MINISTERIO DE HACIENDA CREDITO PUBLICO
COORDINACION GENERAL DE PROGRAMAS Y PROYECTOS

LPI No. MHCP-CGPP-3484-O-01-2018

CONSTRUCCIÓN DE TIANGUE EN LAS INSTALACIONES DEL PASO DE FRONTERA PEÑA
BLANCA

Solicitudes de Aclaraciones

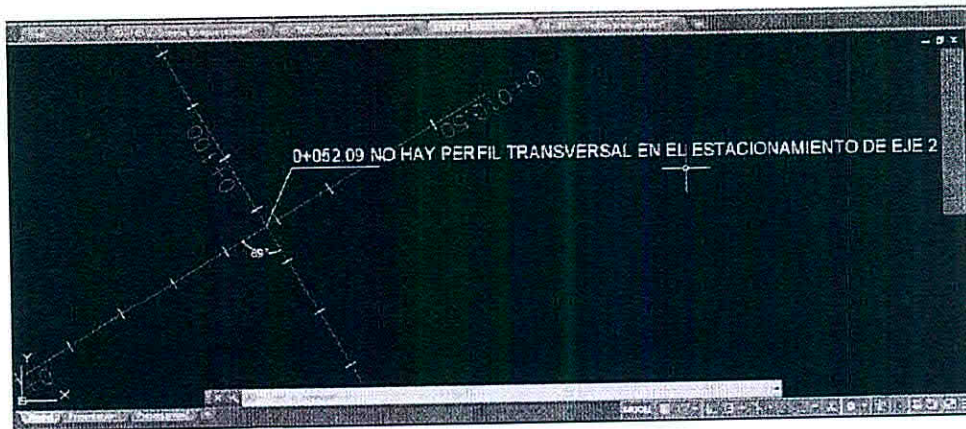
7. ¿Ejes de planos de terracería no están perpendiculares, ¿es esto correcto o no?

Respuesta: Es correcto, las mediciones de terracería están definidas con los perfiles indicados en los planos correspondientes.

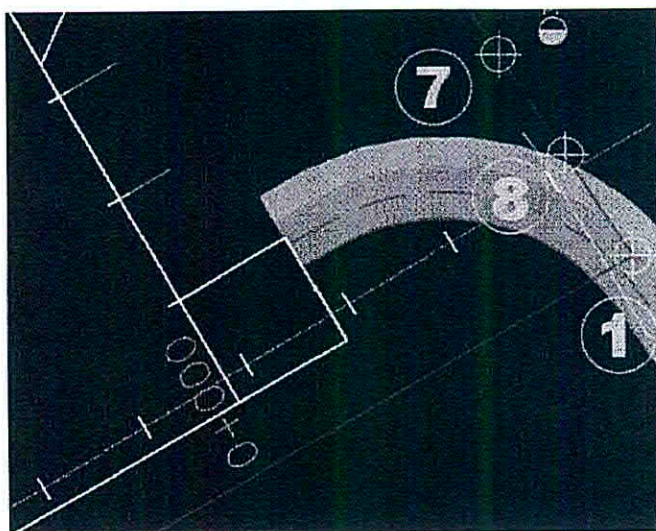
8. No existe perfil transversal para la estación 0+052.09 correspondiente al eje 2

Respuesta: Los perfiles se han definido en estaciones exactas cada 10m. No es preciso definir perfiles transversales en esta estación porque son independientes los perfiles de una y otra sección.

Estación 0+000 del eje del vial de caponeras

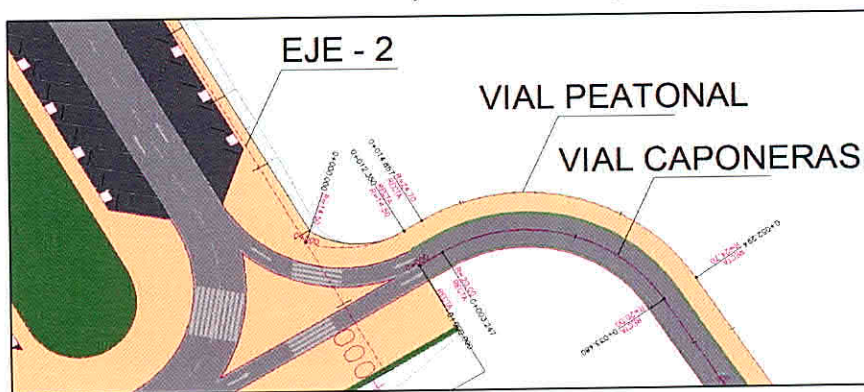
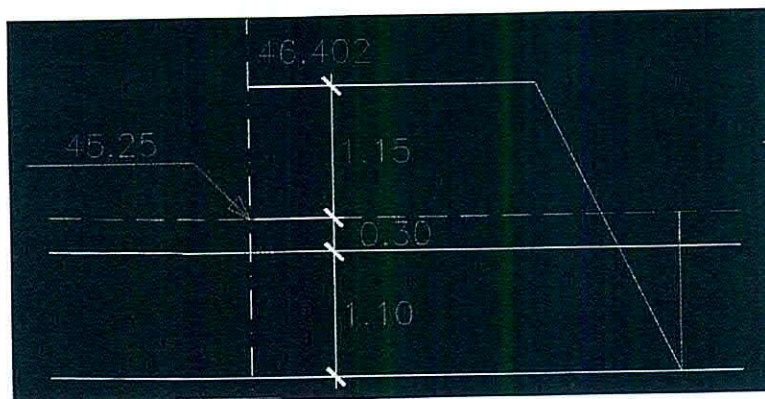
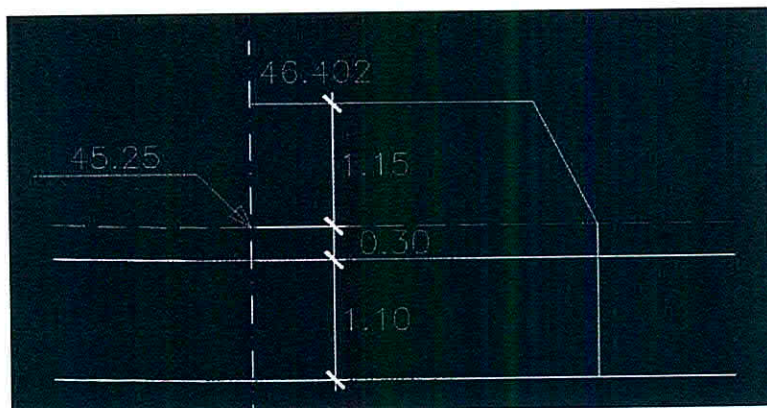
9. En las estaciones 0+000 y 0+010 del eje 2 se observa el acceso para la calle de caponeras, al montar plano de terracería y el de acceso de caponeras surge esta incongruencia, no coinciden la unión de los planos de terraza y acceso a caponera.

Respuesta: No hay tal incongruencia ya que los ejes de la vía de las caponeras es independiente de los ejes establecidos para la plataforma de urbanización.

Los ejes de la urbanización se han posicionado con la finalidad de ubicar el movimiento de tierras, tanto de la plataforma en sí como de los taludes de borde o derrames de tierra (como es el caso de los que aparecen en la imagen anterior). Hay que mencionar que los ejes que aparecen en esa imagen no se corresponden con los de los viales, que están definidos en planta de urbanización.

El eje del vial de las caponeras se ha definido en el centro de la calzada de dos carriles, uno para cada sentido y, a partir de la salida del propio Tiangué, una vez que tanto el carril de entrada, como de salida coinciden en planta. Entre las estaciones 0+000 y 0+010 se localiza el carril de salida de las caponeras.

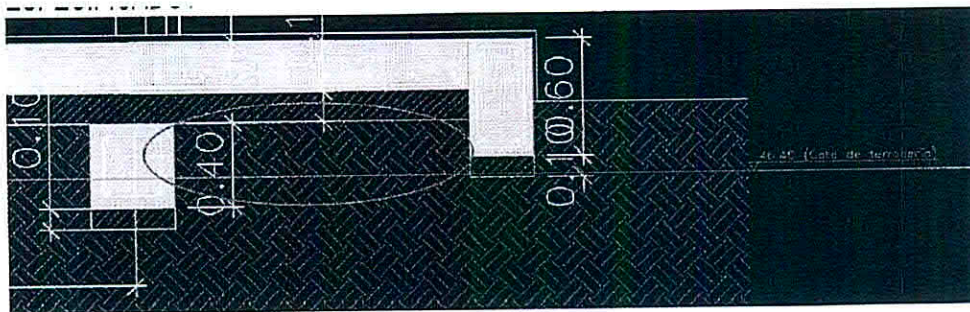
10. Áreas de corte calculadas según planos están con respecto a la primer figura. debería ser con respecto a segunda figura.

Respuesta: Está bien calculado, el procedimiento planteado consiste en hacer una escarificación en toda el área el cual será posteriormente rellenado con tierras de aportación. El terraplén a partir de esta cota tiene los taludes definidos en las secciones transversales de los planos. Se puede apreciar en el estudio geotécnico como en el de fallamiento superficial la estabilidad del talud de excavación para las profundidades mostradas. Adjuntamos al presente documento el estudio de fallamiento superficial.

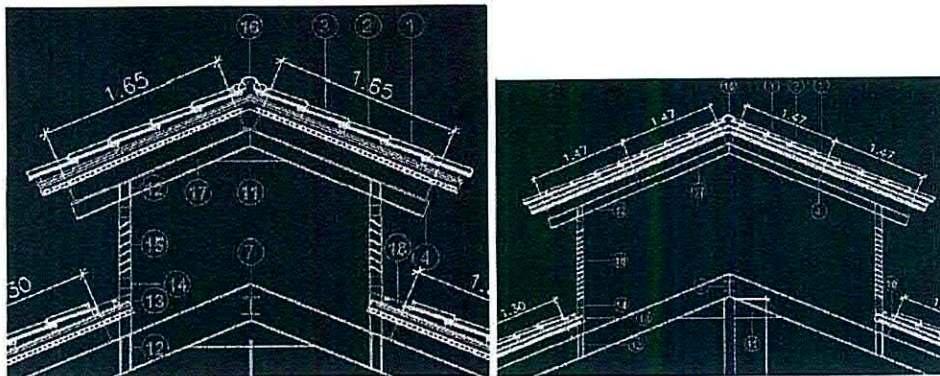
12. Niveles de desplante para fundaciones no se especifican en planos, si se sobre pone el nivel de terraza quedaría de la siguiente forma el esquema. ¿de qué material es el relleno del área indicada ya que no está especificado?

Respuesta: Se trata del mismo material que la terracería mejorada.

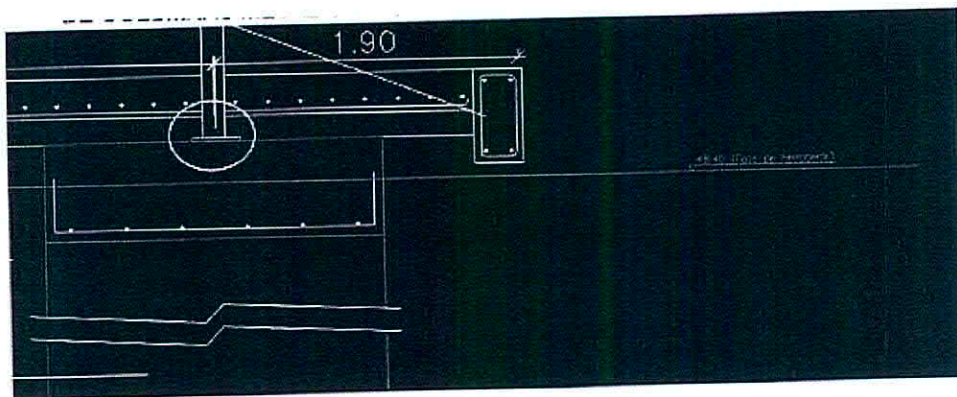
15. Distancia de alero en estructura principal, las medidas en plano de planta de techo no concuerda con las medidas en plano de elevaciones.

Respuesta: Prioriza el detalle transversal. La medida en planta es aproximada, es la razón por la que se aporta mayor detalle de medidas en las elevaciones.

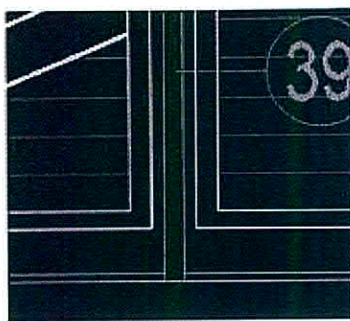
17. Según detalles algunos tipos de tubería llevan un dado de concreto de protección, pero este no se ve contemplado en los alcances.

Respuesta: Aunque en planos se ha definido la protección de las conducciones en instalación bajo calzada y acera, se trata de detalles aplicables bajo el supuesto que durante la obra pudiera estimarse la necesidad de sobreproteger la conducción. En el presupuesto no se ha considerado este refuerzo aunque se deberá mantener los criterios de rigidez anular y profundidad de instalación establecidos para las conducciones así como el grado de compactación y características de los rellenos de tierra.

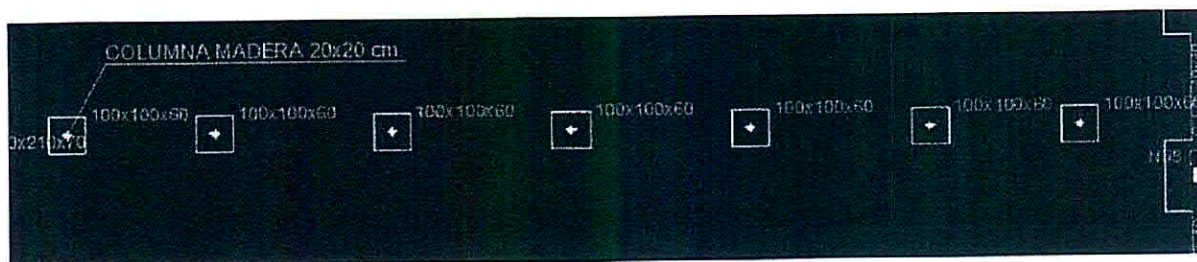
18. Detalle constructivo de ventilación para cocinas con losa prefabricada no se especifica

Respuesta: La ventilación finalmente no ha sido considerada en el presupuesto de las obras y por tanto no aplica.

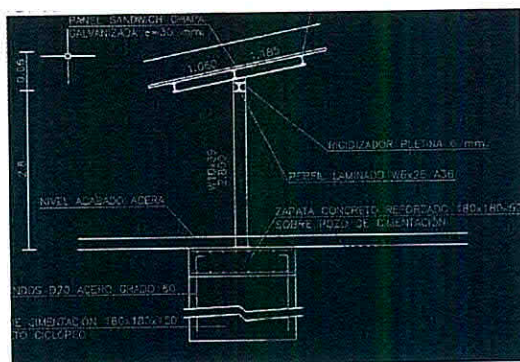
19. Detalle del refuerzo para zapata bajo columnas de madera no se especifican en planos

Respuesta: Se aplica una dotación de 40 kg/m³ de concreto, tal como establecen los alcances de obra. Equivalente a 5 barras n°4 en cada cara (superior e inferior) y dirección.

Las dimensiones de las zapatas, según figura en la imagen son cuadradas de 1.00 m de lado y 0.60m de canto por lo que el distanciamiento entre varillas es de 20 cm. (colocadas en cuadrícula, una arriba y otra abajo).

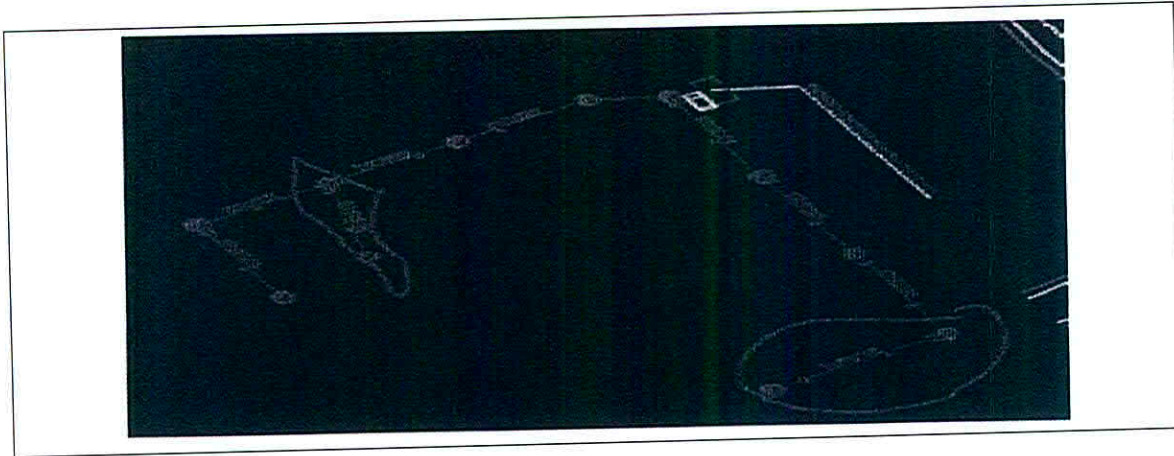
22. Puerta p6 no concuerda dimensiones en planta con detalle de puertas.

Respuesta: La puerta P6 se trata del ítem 011203. Prevalece este alcance: Puerta de Marco Tubo Industrial cuadrado de hierro de 1 1/2" chapa 20 de dos hojas 0.70/0.30x2.10m, lacada.

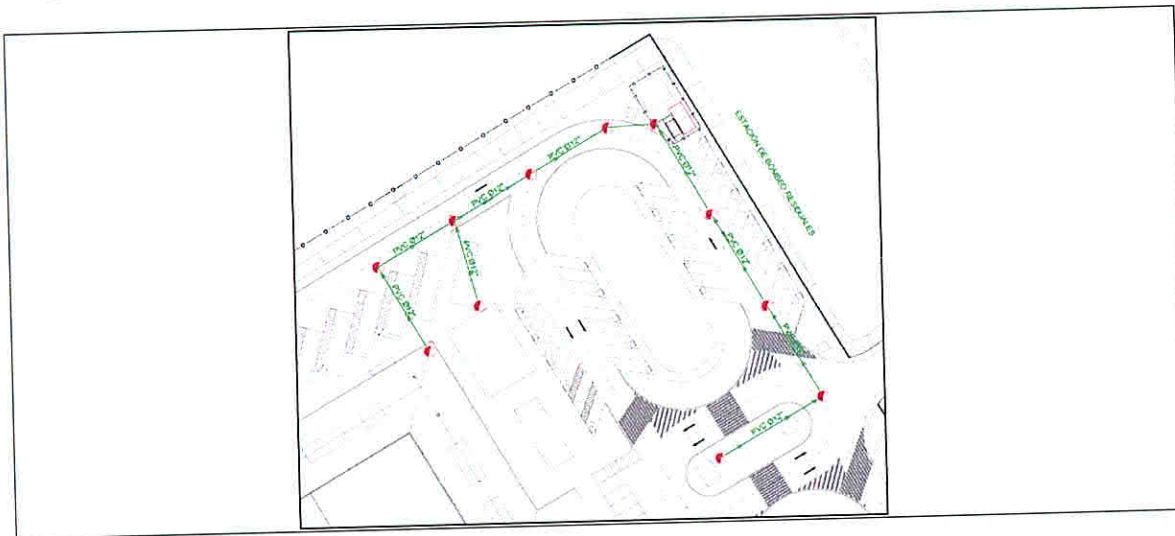
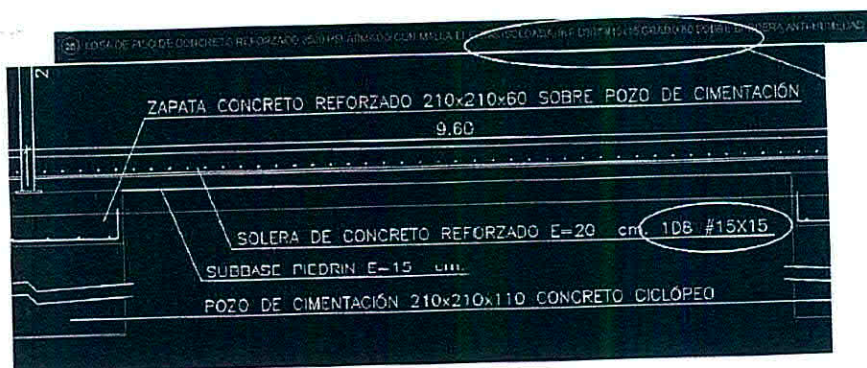
23. Los perfiles indicados no aparecen en planos hidrosanitarios. ¿en plano se muestran 10 pozos de visita, pero en los alcances solo indican 7, favor indicar cantidad correcta.

Respuesta: La red de aguas residuales proyectada se recoge en la siguiente figura:

El pozo inicial se trata del ítem 010205 recogido en el alcance del edificio principal. Por ello en el ítem 020605 lo correcto es 10 pozos, en lugar de 7.

planta cubiertas tiangué

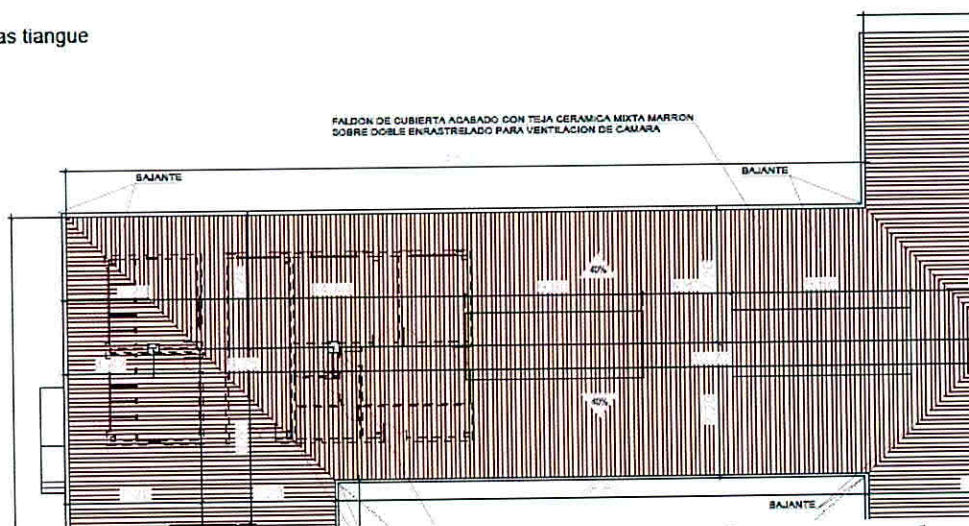
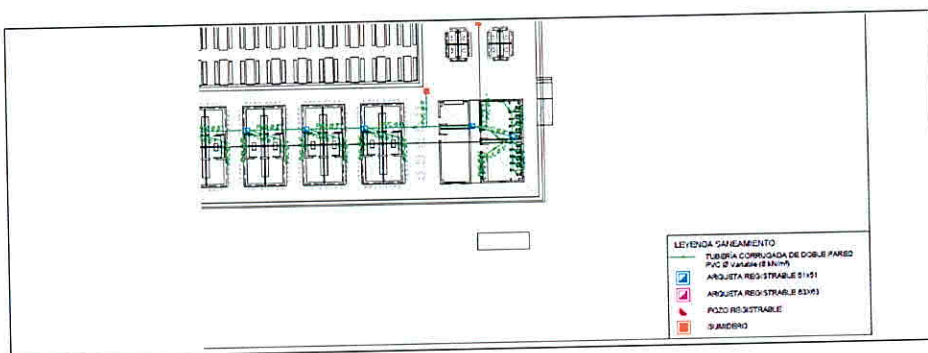
42. Solicitamos nos aclaren de que será la cubierta de techo, ya que planos indican: Tablero Cerámico con capa de compresión de Hormigón y en especificaciones técnicas indican cubierta de teja mixta sobre enrastelado de madera.

Respuesta: En los planos del proyecto y alcances se diseña Cubierta de teja mixta sobre enrastelado de madera, tal y como se observa en las siguientes figuras:

Entendemos que la confusión que induce a consulta puede derivar de que se trata de unidades diferentes, ambas incluidas en el proyecto que pueden haber confundido:

- Losa de techo formada por tablero prefabricado de hormigón con capa de concreto (correspondiente a la subetapa 01.04. Estructura) que se instala sobre la estructura metálica.
- Cubierta de teja cerámica mixta sobre enrastelado de madera (correspondiente a la subetapa 01.06 Cubiertas) que se instala sobre la anterior losa de techo.

5.1.2.3. Caja de Dimensiones 51x51x65 cm

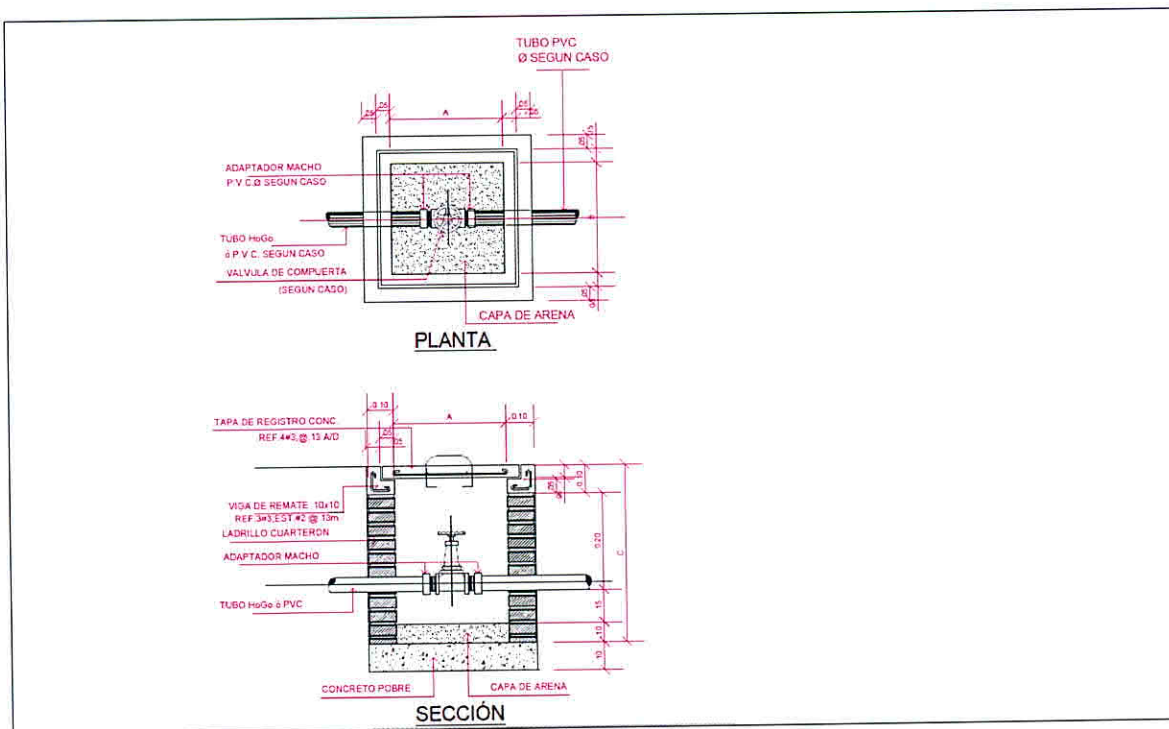
44. Solicitamos nos suministren detalles de Caja de 51X51X65 cms. (Item 10203 de Formato de Oferta).

Respuesta: Se trata de la caja instalada en la red de aguas fecales del edificio tal y como se recoge en la siguiente figura:

Caja de 51x51x65 cm de medidas interiores, construida con pared de ladrillo junta con mortero de cemento, colocado sobre base de concreto simple de 10 cm de espesor, revestida por el interior con mortero de cemento y cerrada superiormente con losa de concreto ligeramente armada con malla, terminada y sellada con mortero de cemento.

El detalle definido es el siguiente, siendo A, B y C las dimensiones interiores.

5.1.2.4. Caja de Dimensiones 63x63x80cm

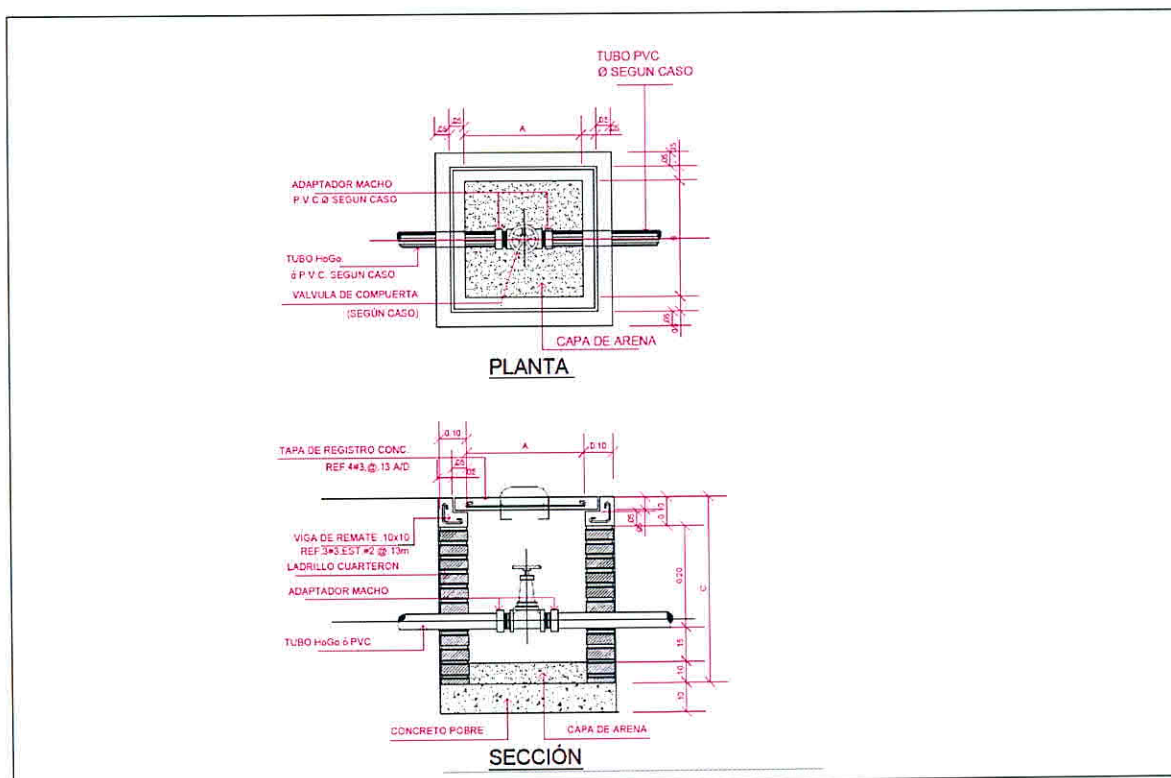
45. Solicitamos nos suministren detalles de Caja de 63X63X80 cms. (Item 10204 de Formato de Oferta).

Respuesta: Se trata de la caja instalada en la red principal de evacuación de aguas fecales del edificio tal y como se recoge en la siguiente figura:

Caja de 63x63x80 cm de medidas interiores, construida con pared de ladrillo junta con mortero de cemento, colocado sobre base de concreto simple de 10 cm de espesor, revestida por el interior con mortero de cemento y cerrada superiormente con losa de concreto ligeramente armada con malla, terminada y sellada con mortero de cemento.

El detalle definido es el siguiente, siendo A, B y C las dimensiones interiores.

5.1.2.5.-> Pozos de visita

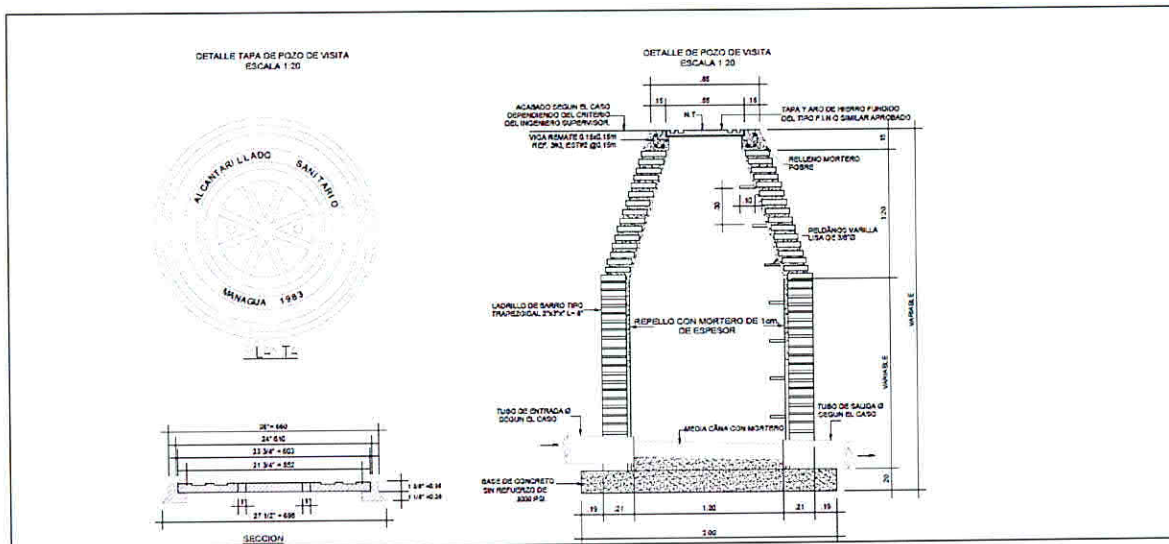
46. Suministrar detalle de Pozo de Visita. (Item 10205 de Formato de Oferta).

Pozo de registro de 120 cm de diámetro interior y hasta 2 m de profundidad libre, construido con pared de ladrillo cuarterón de barro 0.05x0.15x0.30 m rejuntados con mortero de cemento y arena, proporción 1:3, colocado sobre solera de concreto de 3500 psi con mezcladora reforzado con malla acero 2.87kg/m² de 20 cm de espesor, incluso con p.p. de pates 30x25 cm., y cerco/tapa FD/25Tn-D=85 cm terminado con p.p. de medios auxiliares, sin incluir la excavación ni el relleno perimetral posterior.

Siendo el detalle del pozo de visita recogido en planos es el siguiente:
